## 薄肉タイプの注釈訂正

## ■薄肉タイプ

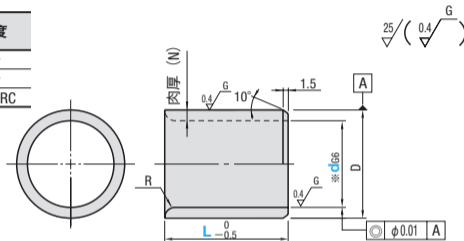
❗無電解ニッケルメッキ品のd寸3～6の許容差はH7となります。

❗p6タイプはm6タイプよりも、内径収縮が大きい為、穴加工の際はご注意ください。(下記圧入後の内径変化参照)

❗無電解ニッケルメッキ品のd寸3～6の許容差はH7となります。

❗p6タイプはm6タイプよりも、内径収縮が大きい為、穴加工の際はご注意ください。(下記圧入後の内径変化参照)
